改模：1262-3端子板正面换镶块开孔，背面增加2个柱子，需恢复原状。

| 共 页 第 页 | | | 宁波三和壳体公司 NINGBO SANHE ENCLOSURE CORPORATION | | 中国宁波慈溪 TEL: +86(574)63226910 FAX: +86(574)63226900 | |

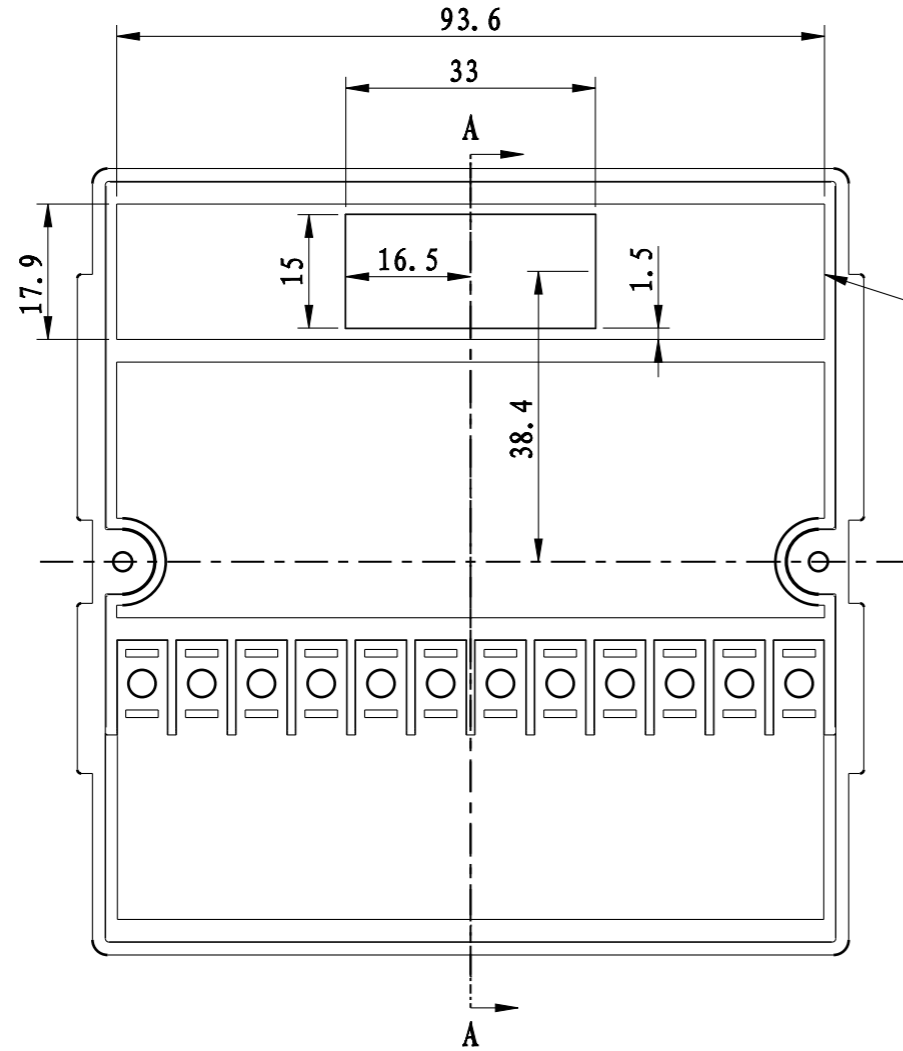
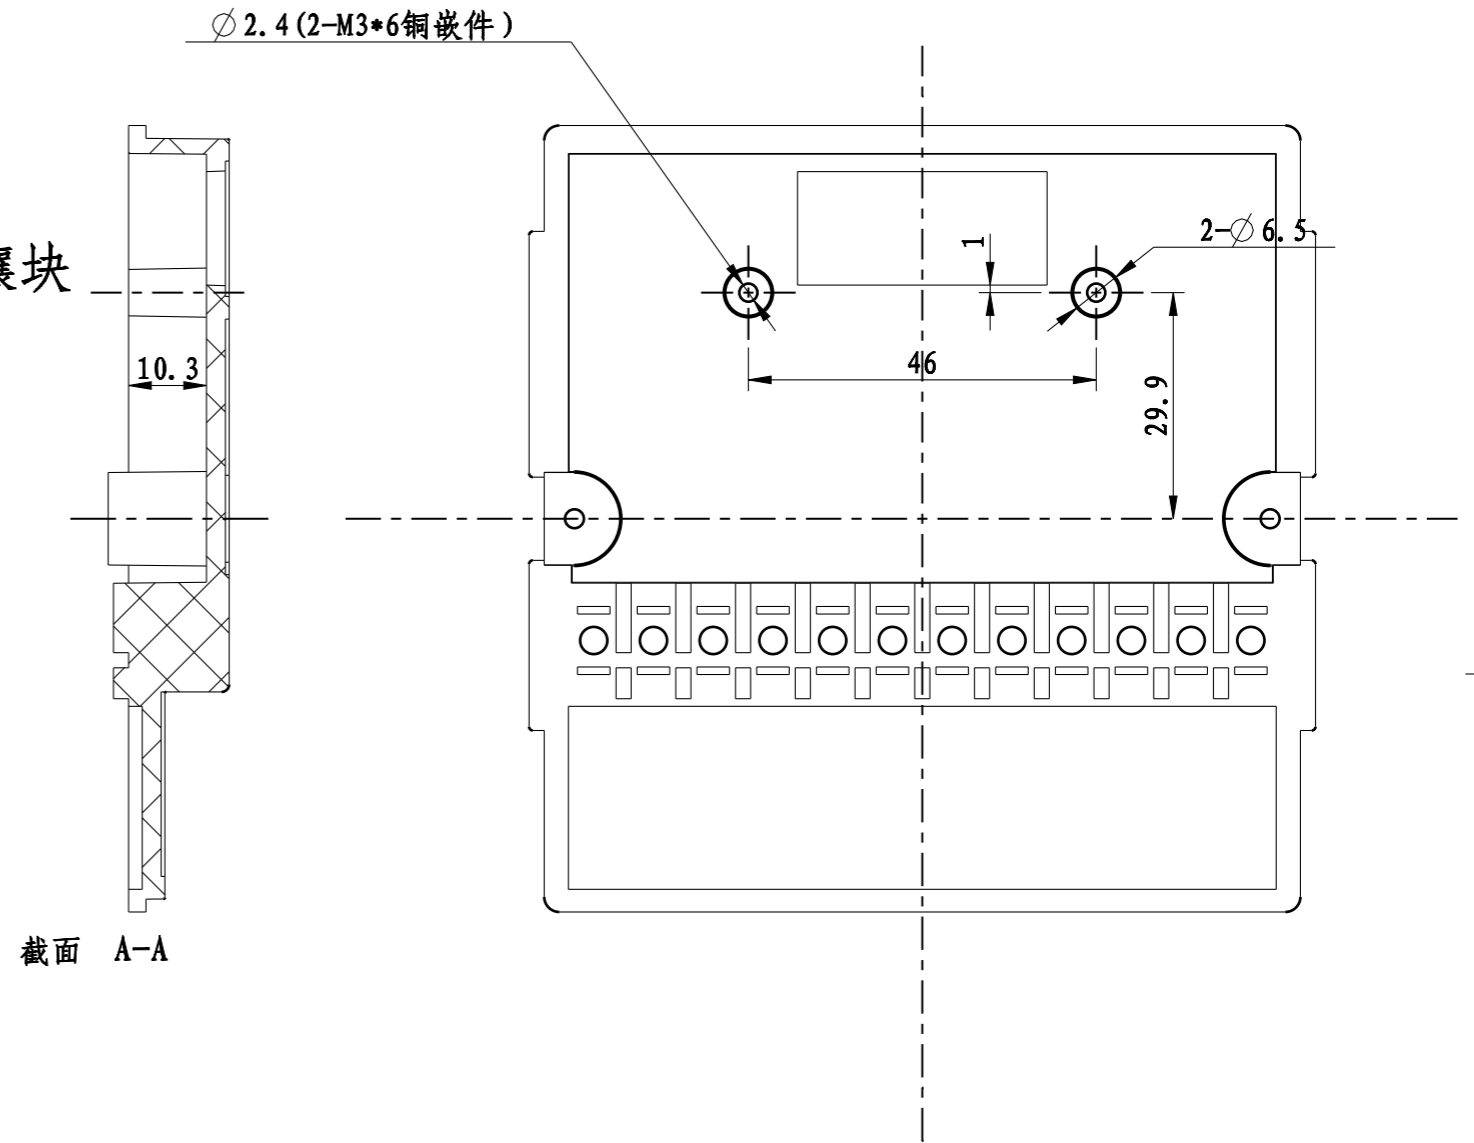
此处换镶块
